AREA SERVIZI DEL TERRITORIO E ALLE IMPRESE Dirigente **arch. Simone Pedonese**

**RETTIFICA DI MERI ERRORI MATERIALI E CONSEGUENTE AGGIORNAMENTO DELLA CARTOGRAFIA
DEL VIGENTE REGOLAMENTO URBANISTICO, AI SENSI DELL'ART. 21 DELLA LEGGE REGIONALE N. 65/2014 – APPROVAZIONE – 2019**

AGGIORNAMENTO DEL QUADRO CONOSCITIVO E RETTIFICA DI ERRORI MATERIALI. AI SENSI DELL'ART 21 LR 65/2014

Estratto regolamento urbanistico vigente
Tavola 1Tr – Villa o palazzo con relativi parchi o giardini cR (art 19)
Estratto scala 1:2000

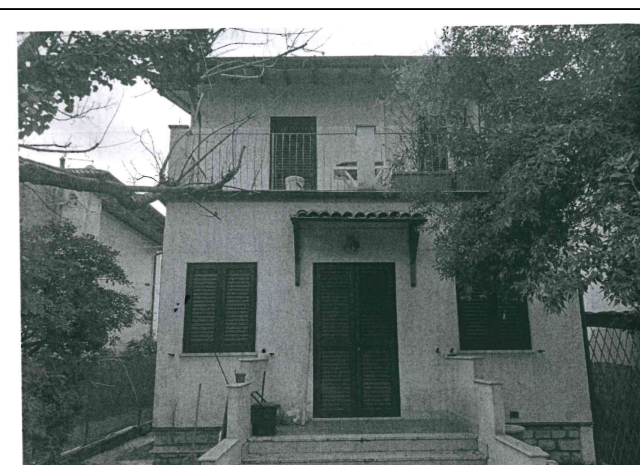
Richiesta di rettifica e motivazioni	ESITO
Richiesta: modificare la classificazione del fabbricato da cR a c1. Motivazioni: non si tratta di un edificio monofamiliare ma bifamiliare, le altre considerazioni fanno riferimento a citazioni non rintracciabili: non le NTA del RU, non la relativa Relazione Generale	Negativo perché rappresenta un valore testimoniale dell'architettura italiana da sottoporre a restauro

Estratto regolamento urbanistico vigente.
Tavola 1Tr – Edificio di base d1 (art 19)
Estratto scala 1:2000

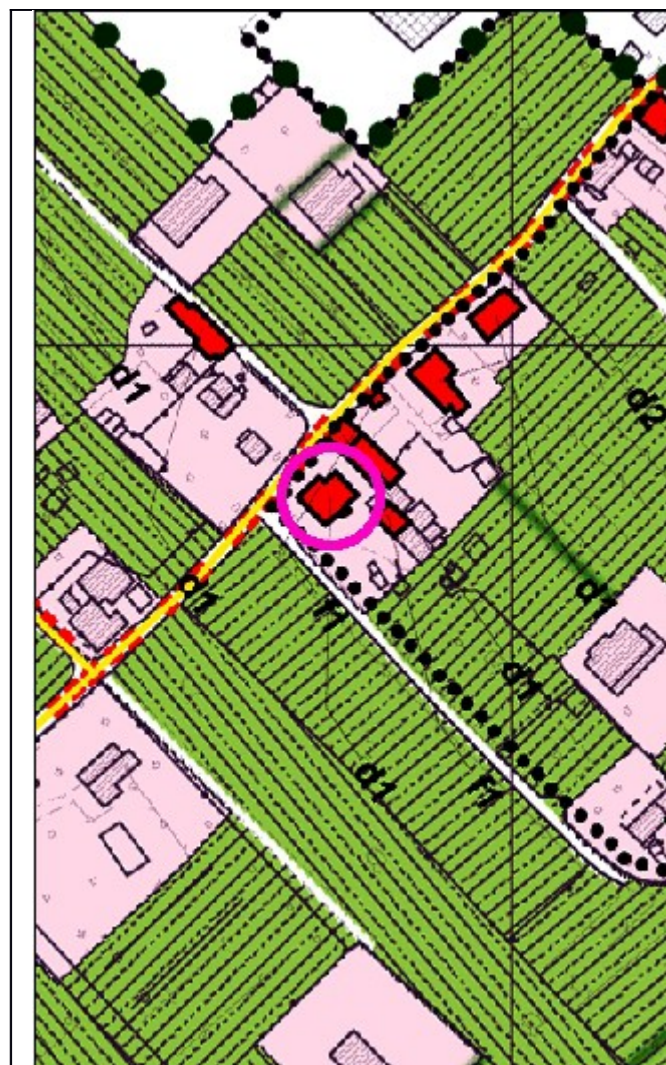
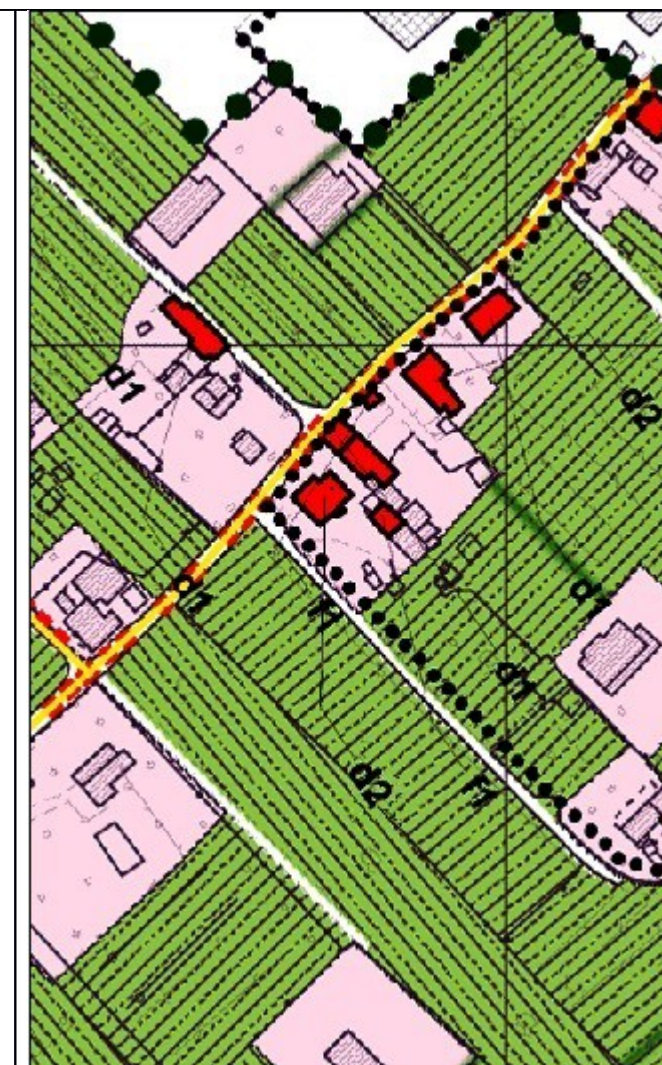
Richiesta di rettifica e motivazioni	ESITO
Richieste: classificare l'edificio come recente. Motivazione: ha le caratteristiche dell'edificio recente, ha caratteristiche analoghe (NDR: sostiene chi relaziona) agli edifici che l'amministrazione ha già declassificato a recenti .	Si rettifica in d2 considerate la definizione di cui all'art. Il grado di conservazione

Estratto regolamento urbanistico modificato
Tavola 1Tr - Edificio di base d2 (art 19)
Estratto scala 1:2000

Estratto regolamento urbanistico vigente
Tavola 2Tr - Edificio di base d2 (art 19)
Estratto scala 1:2000

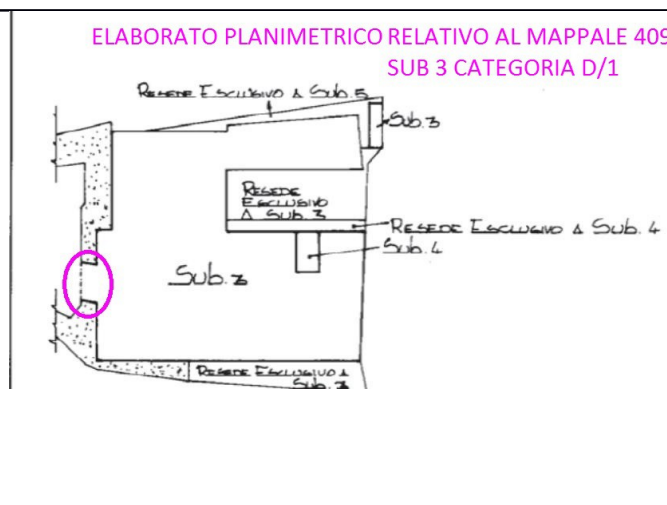
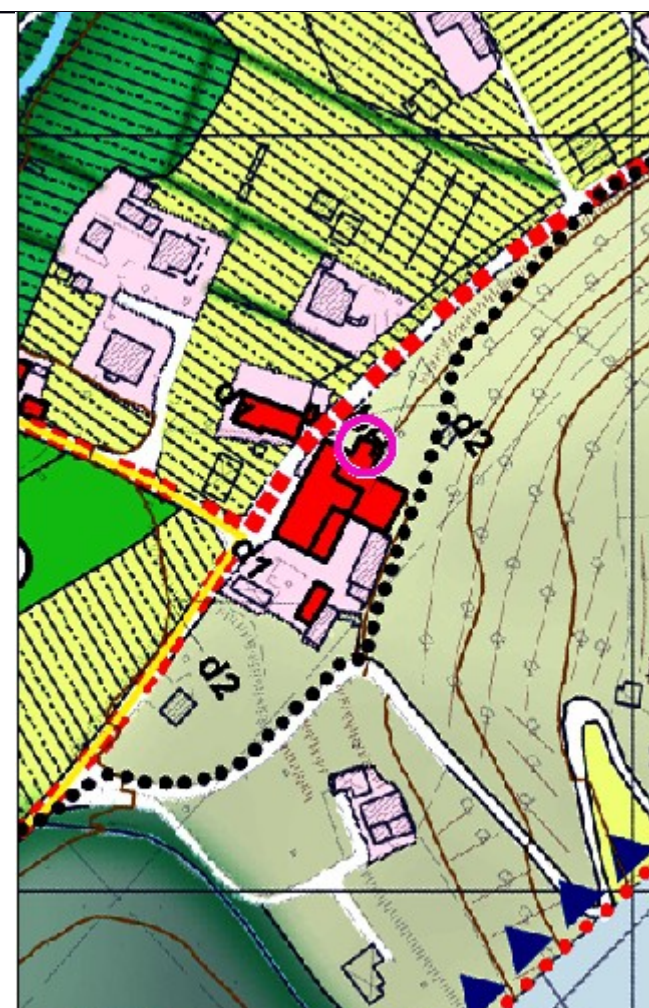
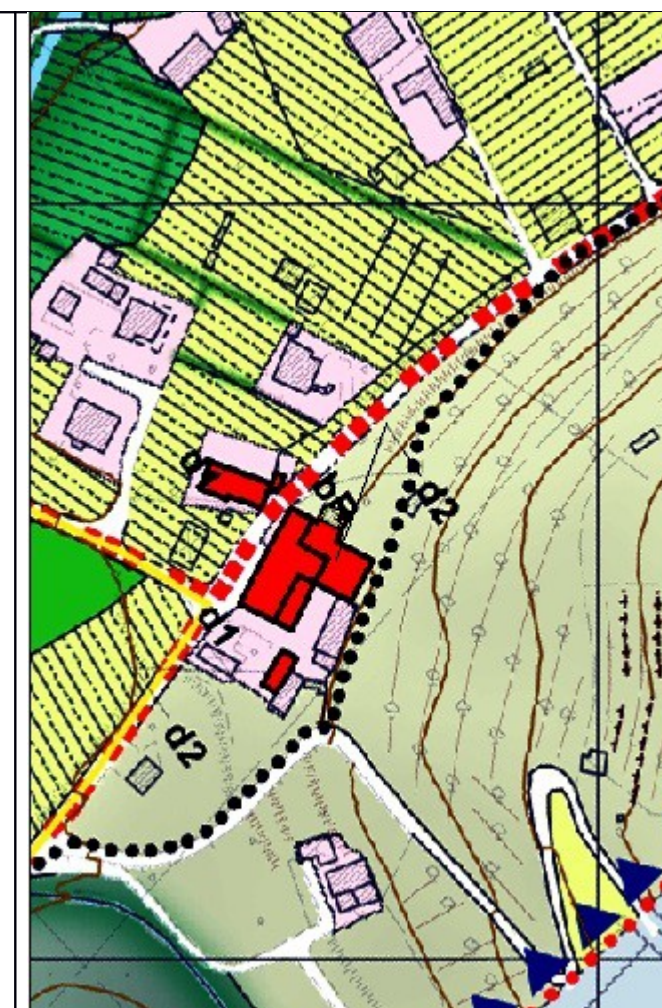
Richiesta di rettifica e motivazioni	ESITO
Richieste: classificare la porzione di edificio come recente Motivazione: non è presente sulle mappe dell'impianto catastale.	Si rettifica in recente considerato l'epoca di costruzione

Estratto regolamento urbanistico modificato
Tavola 4P - Edificio recente (art 19)
Estratto scala 1:2000

Estratto regolamento urbanistico vigente
Tavola 2Tr - Edificio di base d2 (art 19)
Estratto scala 1:2000

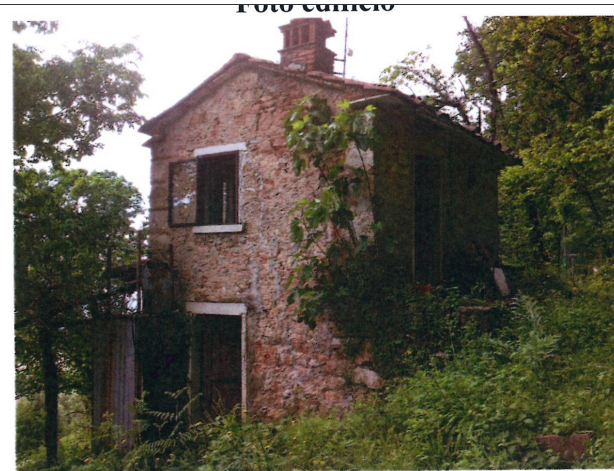
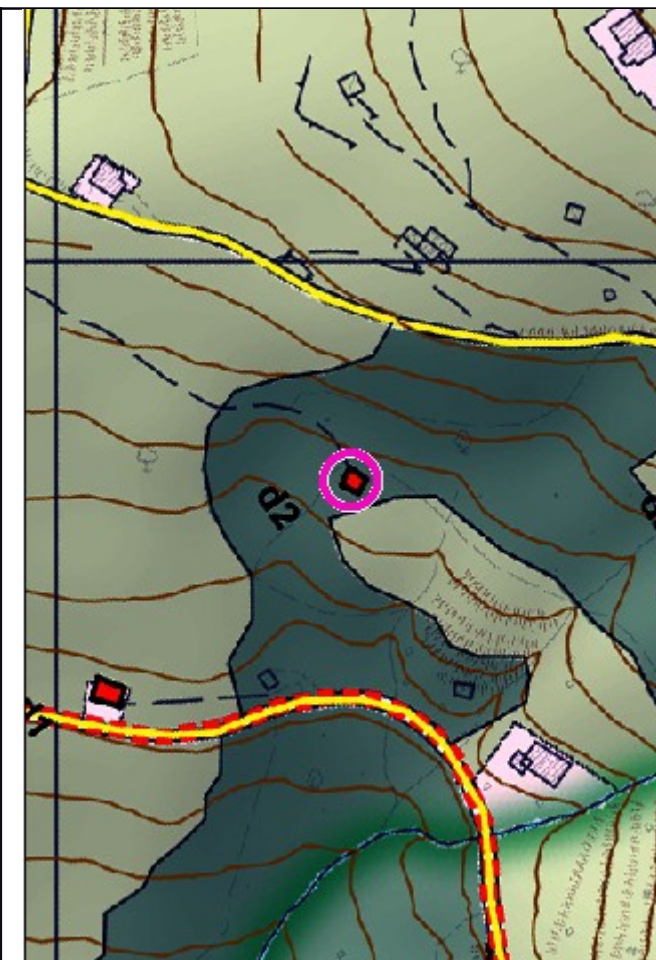
Richiesta di rettifica e motivazioni	ESITO
Richieste: classificare l'edificio come d2 UFFICIO: la declassificazione da d1a a d2 è avvenuta in seguito dell'accoglimento, in data 10/09/2013 da parte della commissione urbanistica, dell'osservazione n. 948 al RU adottato, presentata con prot 17999 del 22/05/2013.	Già verificato

Numero Osservazione	Data Osservazione	Autore Osservazione	Contenuto Osservazione	Stato Osservazione
948	22/05/2013	Commissione Urbanistica	Richiesta di classificazione dell'edificio come d2. Motivazione: l'edificio presenta caratteristiche tipologiche dell'edificio di base. Grado di conservazione: conservato.	Accolta
949	11/03/2019	Commissione Urbanistica	Osservazione sulla scheda di qualificazione. Motivazione: l'edificio presenta caratteristiche tipologiche dell'edificio di base. Grado di conservazione: conservato.	Accolta

Estratto regolamento urbanistico vigente
Tavola 1Tr - Edificio di base d1 (art 19)
Estratto scala 1:2000

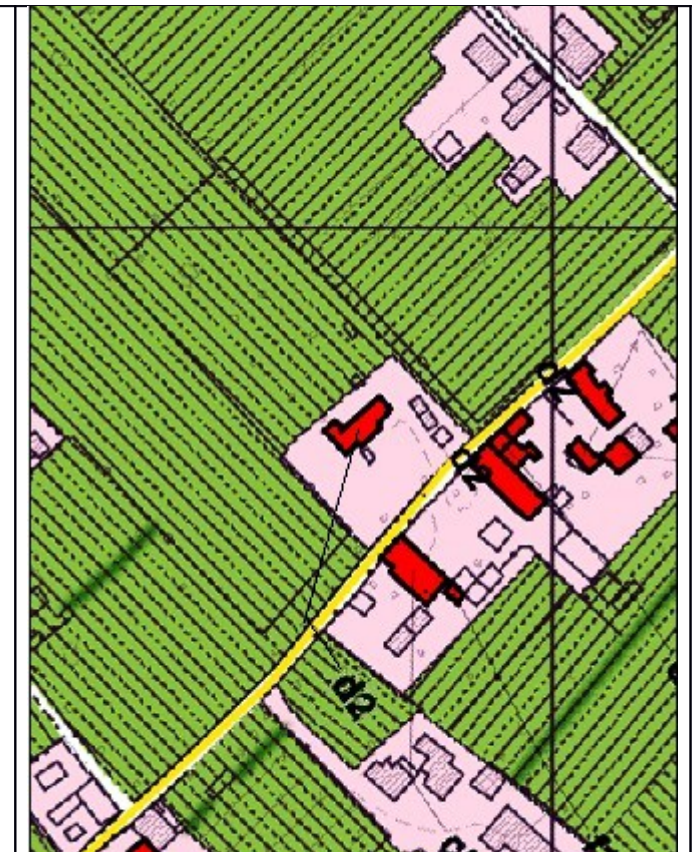
Richiesta di rettifica e motivazioni	ESITO
<p>Richieste: classificare il fabbricato come recente. Motivazione: il fabbricato non è di antica formazione (NDR in realtà il fabbricato è censito nelle canapine dell'impianto che costituiscono la base di partenza del censimento del RU e i titoli citati da chi relaziona lo dimostrano dato che si tratta di due Licenze Edilizie una del 1953 e una del 1954 rispettivamente per l'aggiunta di una camera e per l'aggiunta di un bagno). Ha subito ulteriori trasformazioni con condono rilasciato con CES N. 8/S del 13/01/1997 per realizzazione di tettoie e pertinenze, DIA prot 2939 del 28/01/2004 (NDR cambio di destinazione da cantina a camera e ampliamento del bagno), SCIA prot 8445 del 15/03/2011 per ristrutturazione manufatto pertinenziale e realizzazione di piscina con vasca idromassaggio e gazebo.</p>	<p>Si rettifica in d2 considerato lo stato di conservazione</p>

Estratto regolamento urbanistico modificato
Tavola 4P - Edificio di base d2 (art 19)
Estratto scala 1:2000

Estratto regolamento urbanistico vigente
Tavola 1Tr - Edificio di base d2 (art 19)
Estratto scala 1:2000

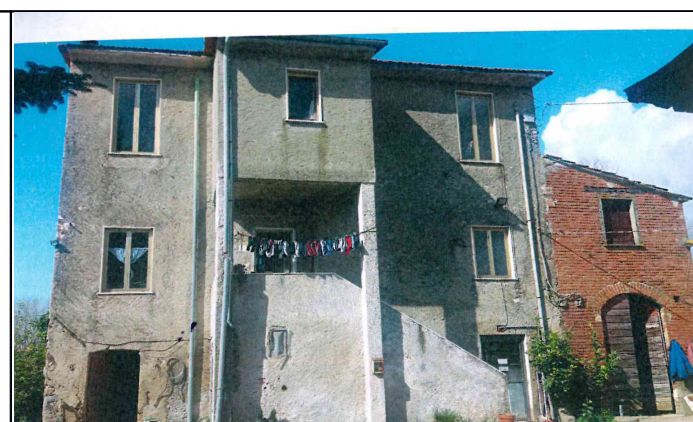
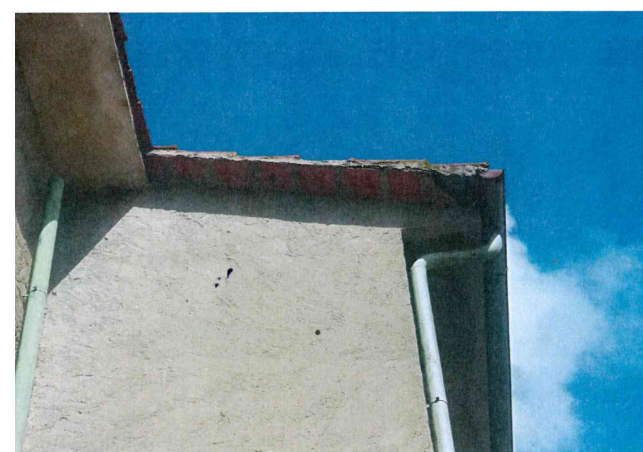
Richiesta di rettifica e motivazioni	ESITO
Richiesta: modificare classificazione del fabbricato attualmente edificio di base d2. Motivazioni: il fabbricato è derivato da interventi che si sono succeduti nel tempo: il piano secondo è stato realizzato intorno al 1940 (quindi esistente al 1954 dato di partenza della schedatura del RU), alcuni solai attualmente risultano in latero-cemento, e negli anni '70 è stata ottenuta C.E. n. 314/1975 per la realizzazione del bagno con struttura in C:A. in ampliamento al secondo piano.	Si rettifica in recente considerato che l'intervento autorizzato ha modificato le caratteristiche tipologiche della facciata principale

Estratto Regolamento Urbanistico modificato
Tavola 1Tr -Edificio recente (art 19)
Estratto scala 1:2000

Estratto regolamento urbanistico vigente
Tavola 1Tr – Villa o palazzo con relativi parchi o giardini cR (art 19)
Estratto scala 1:2000

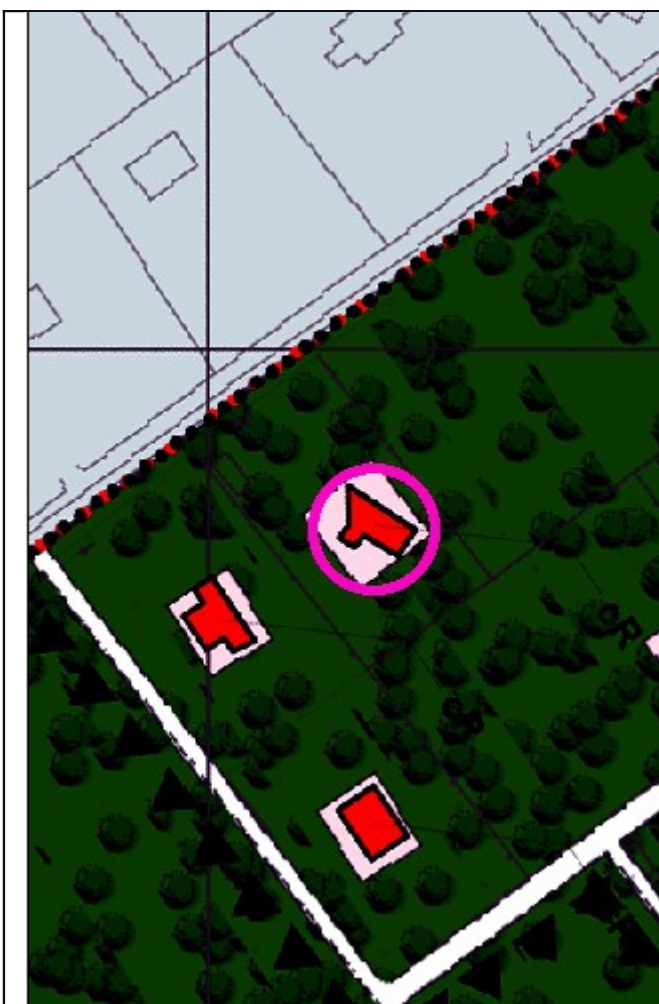
Richiesta di rettifica e motivazioni	ESITO
Richiesta indicare come edificio recente esclusivamente la porzione dell'unità immobiliare relativa alla sala ed evidenziata nelle foto. Motivazioni la porzione di edificio è nata come porticato successivamente con L.E: n. 230/1959 (chiuso su 3 lati). Nel 1974 è stata trasformata in volume mediante la chiusura con infissi vetrati del lato esposto a Sud e infine la chiusura è stata legittimata con CES N. 648 del 22/12/1998	Non rettificabile , la villa è un esempio di architettura modernista e il manufatto era già presente nell'impianto originario
